改善箇所説明図

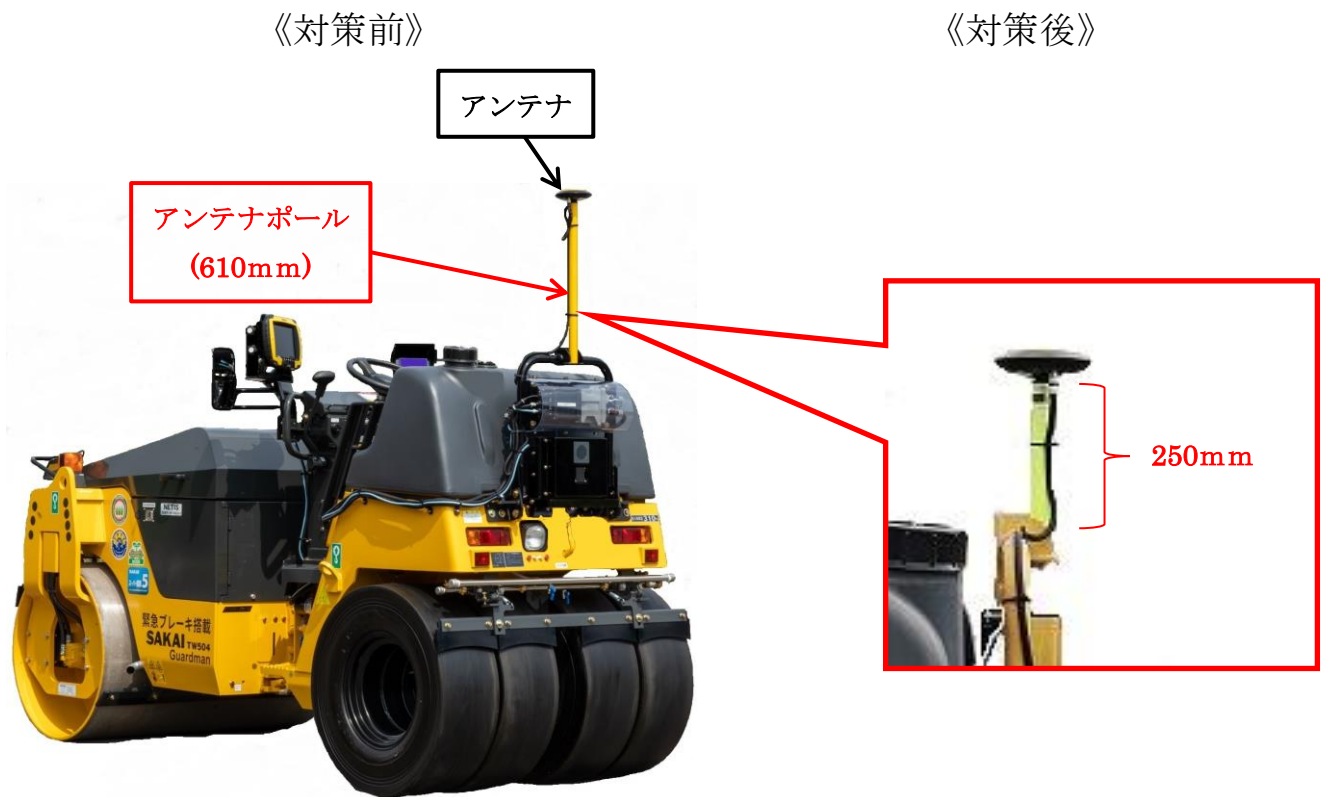
オプション設定である転圧管理システム※が装着された小型特殊自動車において、当該システムの取り付け部高さが 2.0m を超えており、車幅灯及び後退灯が装備されていないため、保安基準に適合しない。

転圧管理システム装着車両のアンテナポールを対策品に交換する。

アンテナポールの長さで識別する。
